Bauherr:	bearbeitet/versteht:		
 Wuppertal Ressort Straßen und Verkehr Abteilung 104.5 - Straßen- und Verkehrsplanung Stadt Wuppertal, Johannes-Rau-Platz 1, 42279 Wuppertal	04.04.2019 / Lange		
	gesehen:	gesehen:	
		04.2019 / Reicht

Projekt: Neue Friedrichstraße Fahrradstraße - Abschnitt Mitte	
Planart: Lageplan	Maßstab: 1:250
Bemerkung: Markierung und Beschilderung werden erst nach vollständigem Abschluss der Baumaßnahme in allen Abschnitten umgesetzt.	Weitergabe sowie Vervielfältigung dieser Unterlagen, Verwertung und Mitteilung ihres Inhalts ist nicht gestattet, es sei denn schriftlich zugestimmt. Zustandshaltungen verpflichten zu Schadensersatz. Alle Rechte vorbehalten.
Geodätische Grundlagen: Lagefestpunktbezug: Höhenfestpunktbezug:	Auftragsnummer 102.01 1800103-2 W-462/006-2

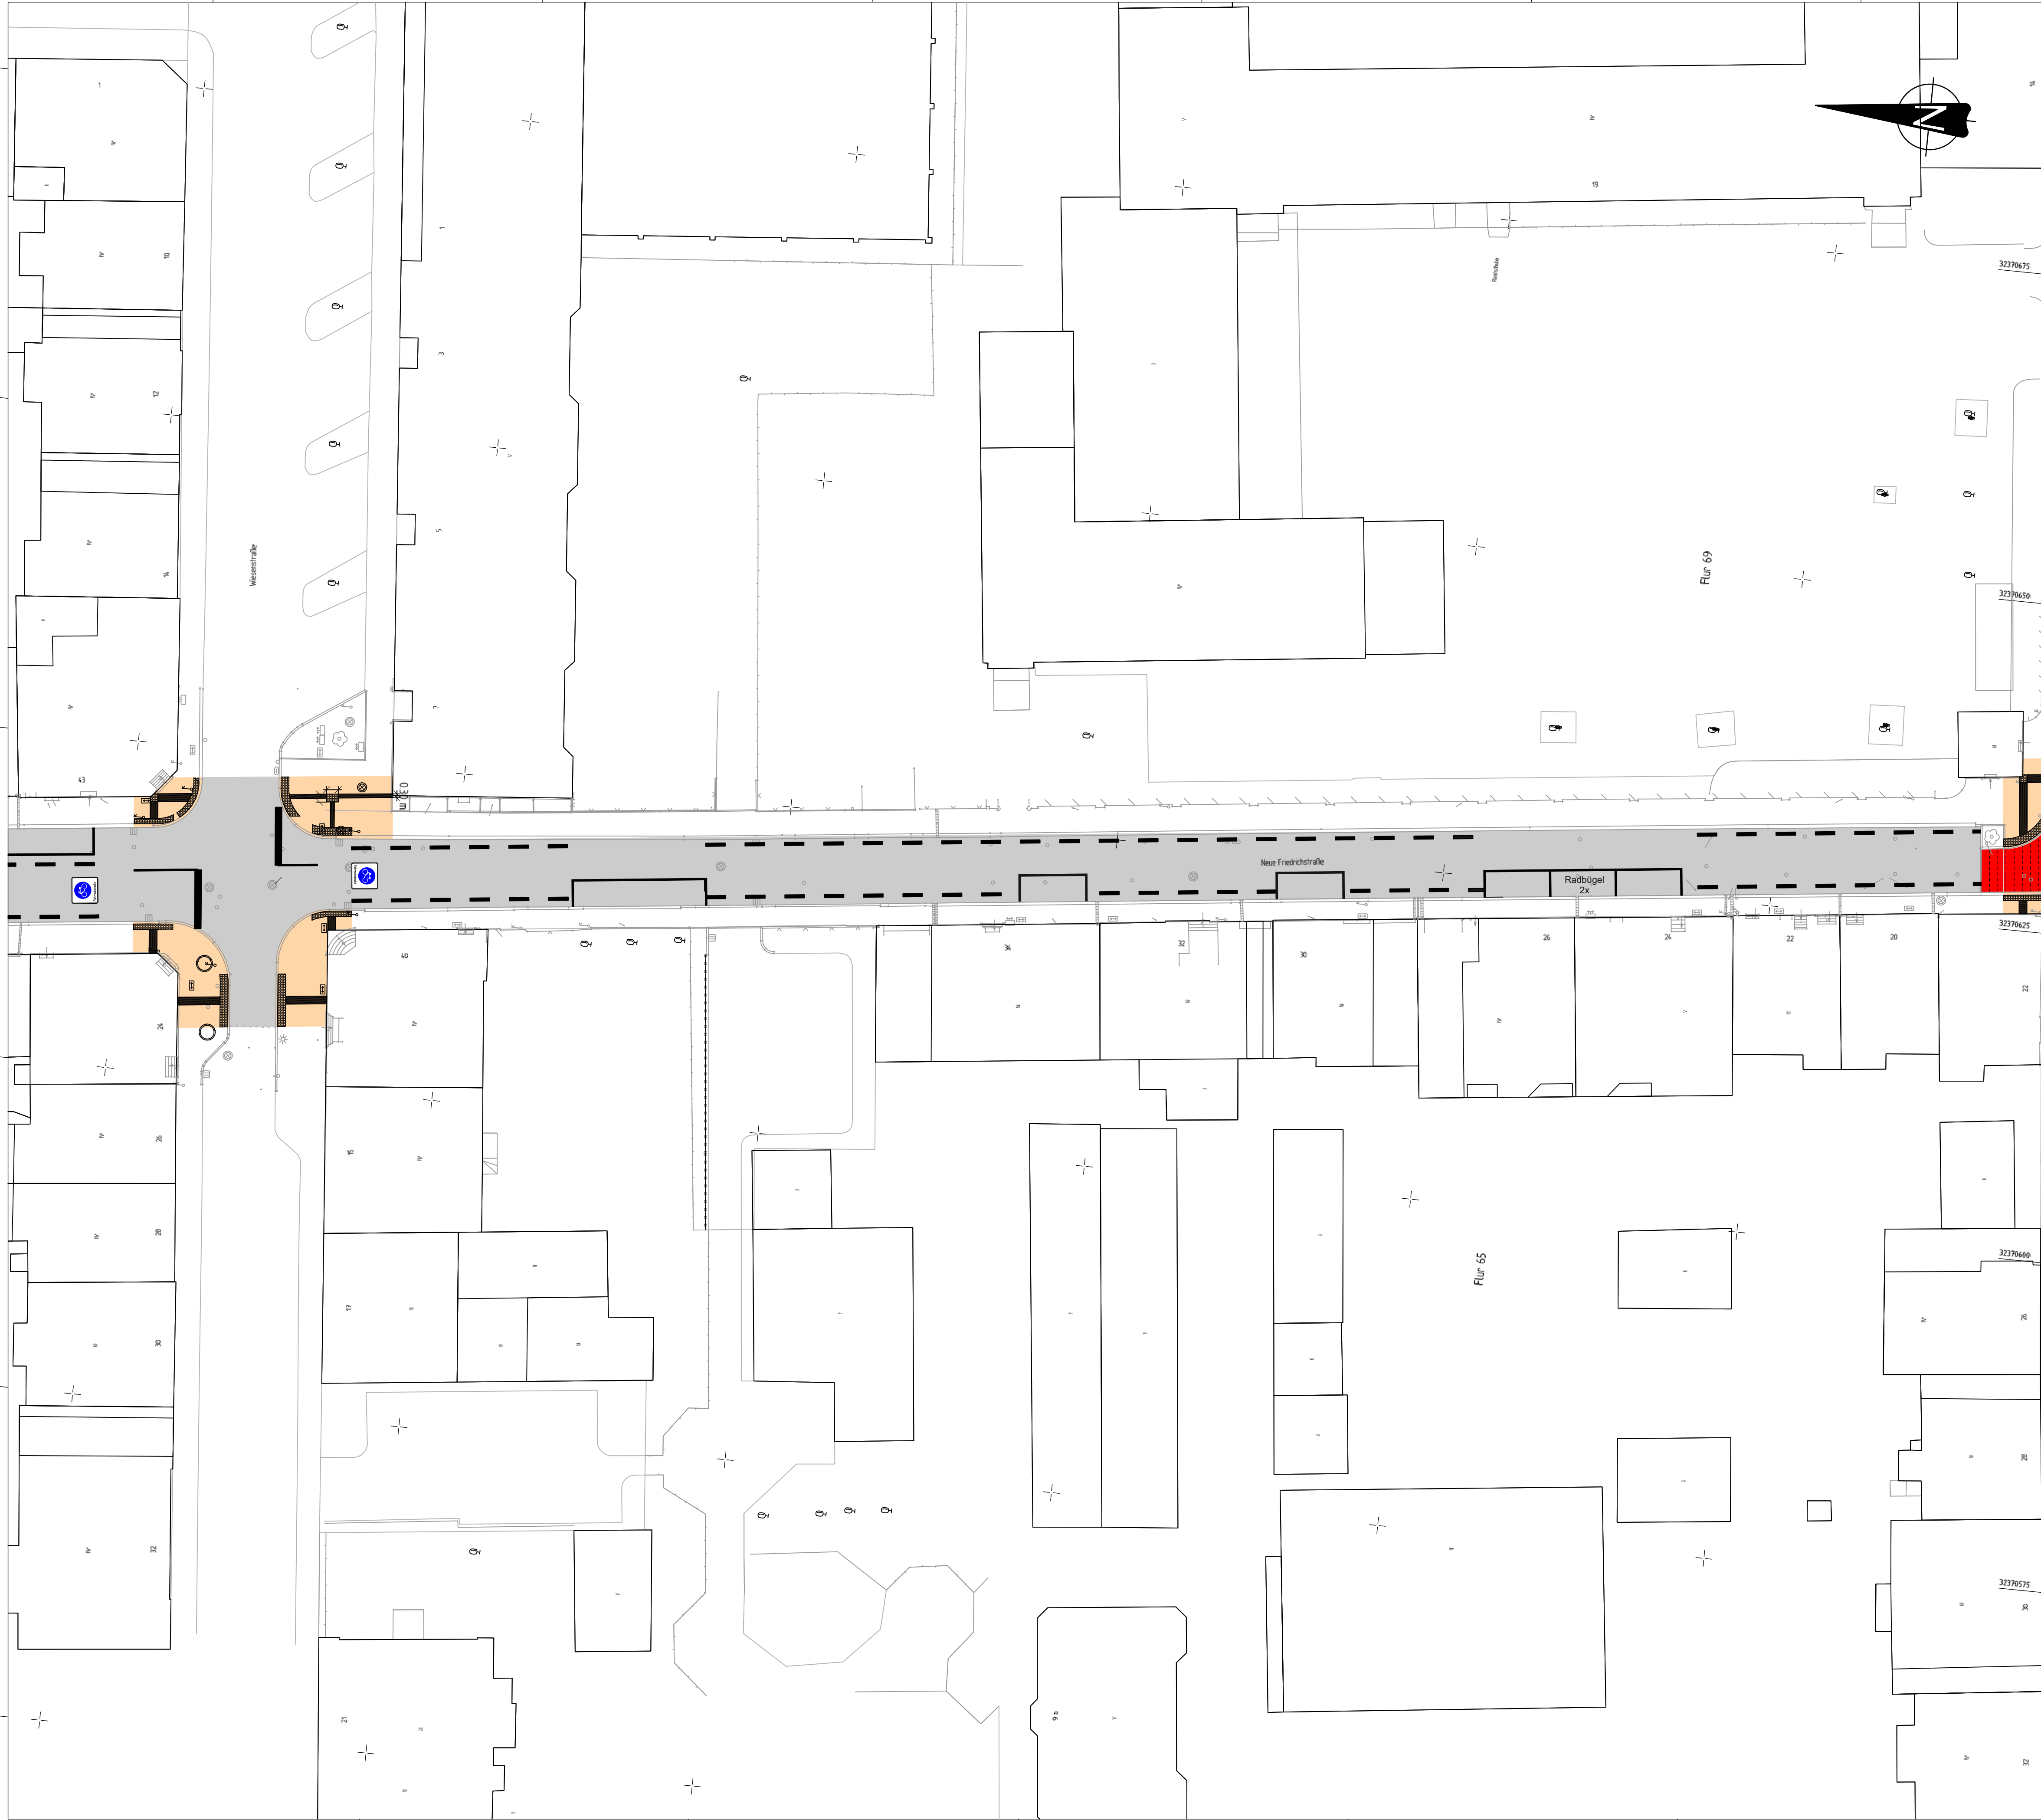
1	Anpassung an die neuen Gestaltungsvorgaben Fahrradstraße	01.07.2021	Lange /	Dr. Betz /
a	Änderung Markierung	31.05.2022	Lei/Fri/Pei	Betz
b	Änderung Markierung Parkplätze bei Haus Nr. 34	15.07.2022	Lei/Fri/Pei	Betz
Index	Änderung	Datum	erstellt	gesehen
